File: connectors.kicad_sch

Title: BLE03A

Connectors

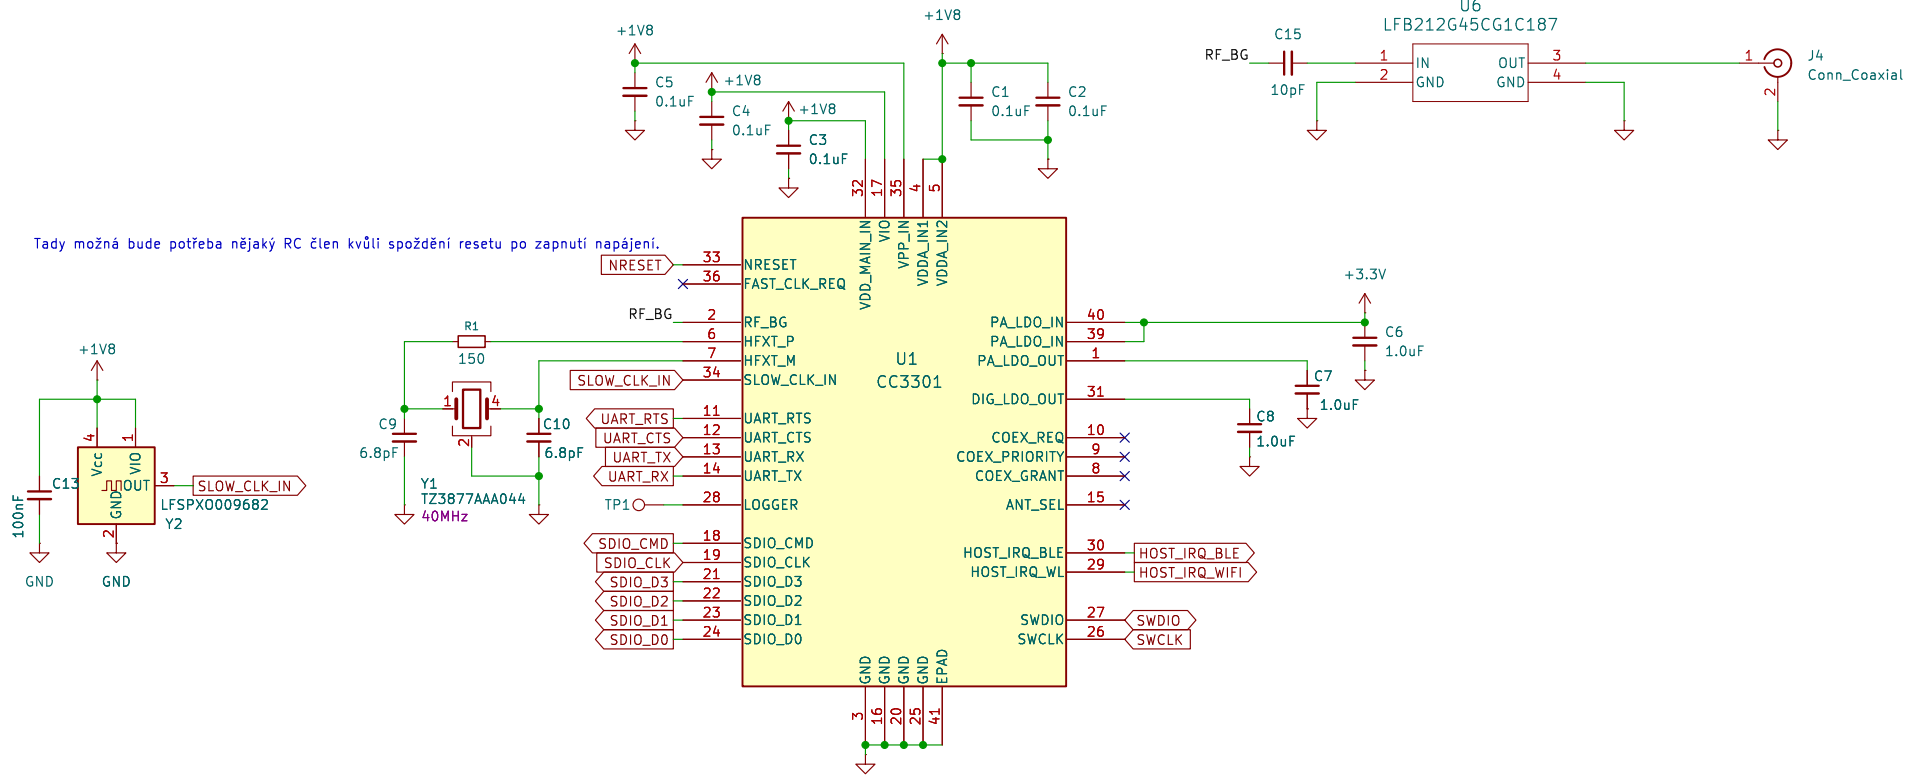
Tady možná bude potřeba nějaký RC člen kvůli spoždění resetu po zapnutí napájení.
